SOPRINTENDENZA SPECIALE PER IL PIANO NAZIONALE  
DI RIPRESA E RESILIENZA

*Oggetto:* [ID: 7858] **GRAVINA DI PUGLIA (BA) – GENZANO DI LUCANIA (PZ): Impianto di accumulo idroelettrico mediante pompaggio denominato "Gravina – Serra del Corvo" e relative opere connesse ed infrastrutture indispensabili, avente potenza in prelievo e immissione pari a 200 MW e localizzato nei comuni di Gravina in Puglia (BA) e Genzano di Lucania (PZ).**  
Procedura di Valutazione di Impatto Ambientale, ai sensi dell'art. 23 del D. Lgs. 152/2006 (PNIEC). Progetto definitivo.  
Proponente: Società Fri-el S.p.A.  
Parere tecnico istruttorio della Soprintendenza speciale per il PNRR.

Elaborazioni GIS dei due impianti di accumulo idroelettrico previsti nella stessa area (ID\_VIP: 7858 e ID\_VIP: 8087)

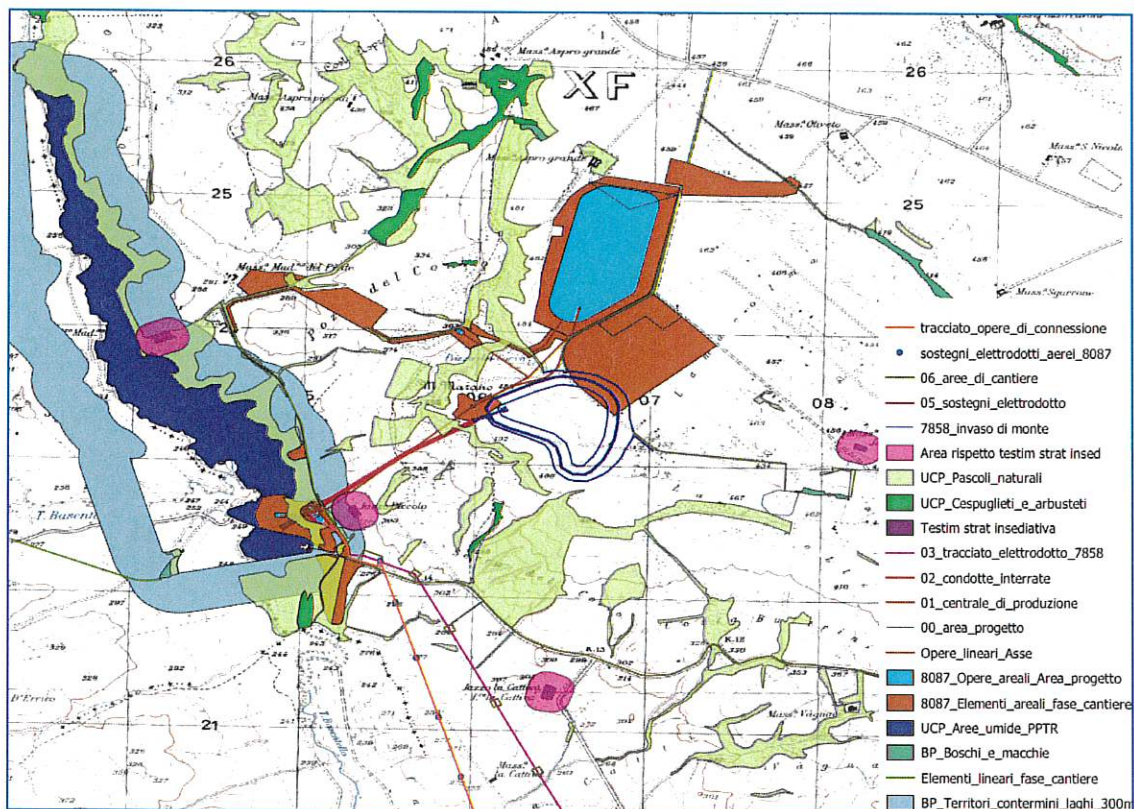
Infine, Nella Relazione paesaggistica si riferisce che dalla posizione dell'osservatore A - ovvero sulle sponde del lago, presso la foce del Basentello, in un'area ad elevata fruizione ricreativa per le attività di pesca sportiva ed a scopo escursionistico -, *nella fase di esercizio dell'opera*, si apprezzeranno *comunque le variazioni di livello del lago che potrebbero disturbare i fruitori del litorale*. Si ritiene che siano necessari approfondimenti in merito, che consentano di valutare la compatibilità dell'intervento proposto con l'attuale fruizione pubblica del litorale, ovvero se la realizzazione dell'opera comporterà dei limiti alla fruizione pubblica delle aree litorali del lago. Tale valutazione dovrà tener conto degli impatti cumulativi determinati dal progetto in esame e da quello sopracitato, proposto dalla Società Edison S.p.A.

Si riportano di seguito due elaborazioni GIS relative ai due impianti:

Post operam-Nuova Stazione Elettrica di Gravina con opere di mitigazione (*Fotoinserti – Opere di rete per la connessione – SSE di Gravina*, elaborato n. PD-VI\_13\_1\_Fotoinserti\_opere\_impianto\_rete, pp. 7-8)

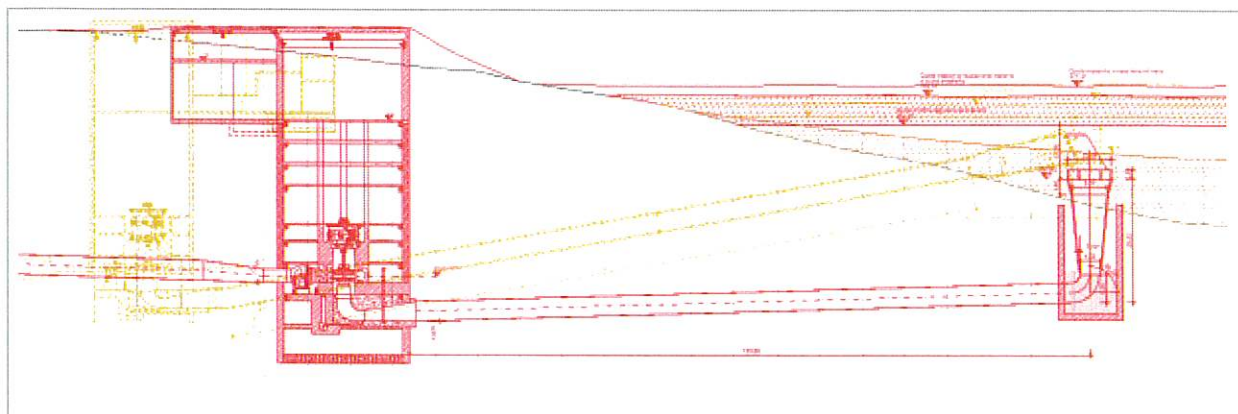
**CONSIDERATO** che l'area di cantiere denominata *"Lotto 3"* (della quale non si specifica l'estensione, sommariamente indicata nella *Corografia generale di cantiere*, elaborato n. PD-EP\_23\_Corografia\_generale\_di\_cantiere) si posiziona dentro e sugli argini del bacino acqueo di valle esistente, operandone una sostanziale modifica ai fini della sola realizzazione dell'impianto industriale proposto, senza che i relativi impatti significativi e negativi siano stati verificati in modo adeguato, anche solo per valutare la relativa sostenibilità a fine lavori.

Elaborazione GIS. È evidenziato nell'ovale rosso l'impianto di accumulo idroelettrico in esame. Si rileva anche la sovrapposizione di parte del tracciato dell'elettrodotto con l'impianto agrivoltaico ID: 7848 della Società Ambra Solare 12)

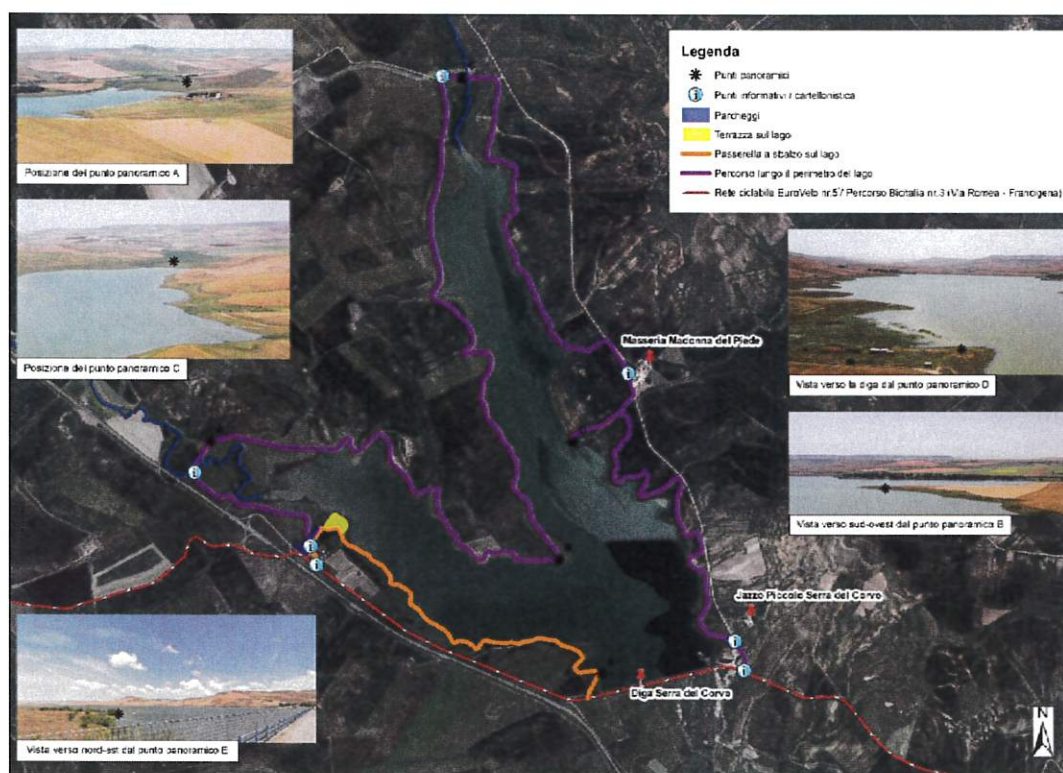
**CONSIDERATO** che alcuni dei sostegni dell'elettrodotto aereo di collegamento alla nuova SSE ricadono all'interno dei campi fotovoltaici relativi ad un impianto per cui è in corso procedimento VIA (ID: 7848), e che il comune di Gravina in Puglia è oggetto di numerose iniziative relative alla realizzazione di impianti FER, compresi l'impianto di accumulo idroelettrico in esame e l'impianto eolico presentato in VIA dalla stessa Società proponente, le quali, se realizzate, porterebbero ad una totale trasformazione del territorio, caratterizzato da una forte identità storica e culturale, dove la realizzazione di tali impianti, di natura industriale, introdurrebbe una brusca frattura nei caratteri paesaggistici dei luoghi, convertendo un paesaggio ancora di rilevante valore rurale in uno dalle marcate connotazioni industriali, del tutto avulse dalle tradizioni e dalla storia del contesto. Si riporta di seguito una elaborazione GIS (non esaustiva) con la rappresentazione di alcune delle iniziative FER in corso di istruttoria di VIA (non è rappresentato l'impianto eolico ID: 7328 presentato dalla Società Fri-el S.p.A.):
